# 重大事故等対策 – 溶融炉心による水蒸気爆発防止の評価について –

## 論点No.128、129

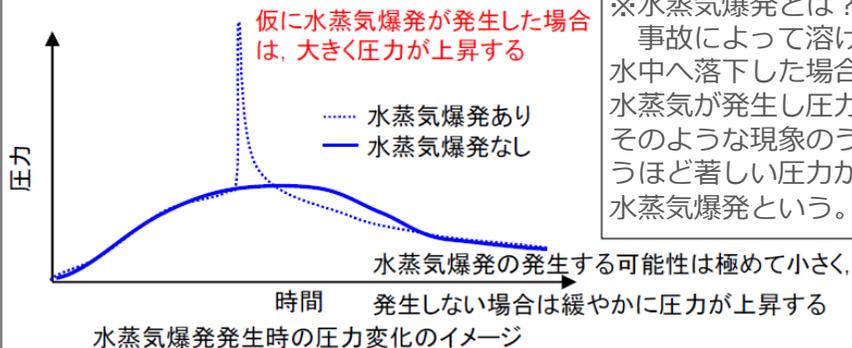
重大事故が発生した場合に炉心が溶け落ちる場所に予め水を張っておくことだが、水蒸気爆発※が起こって危険ではないのか。

実験などにより、**水蒸気爆発は極めて起こりにくく、また、万一の水蒸気爆発が発生しても格納容器は壊れないとの結果が得られていることを確認した。**

- 国内外における原子炉を模擬した実験においては、想定される炉心溶融温度を超える温度とするなど、**実際の原子炉で極めて起こりにくい条件を取って設定しない限りは水蒸気爆発は発生しない結果となっている。**
- 万一の発生を想定して、最も大きな貫通部の直径より大きな穴から溶融炉心が漏れ出すなど**爆発の圧力が大きくなるような条件を設定してシミュレーションを行ったが、格納容器は壊れない結果となった。**
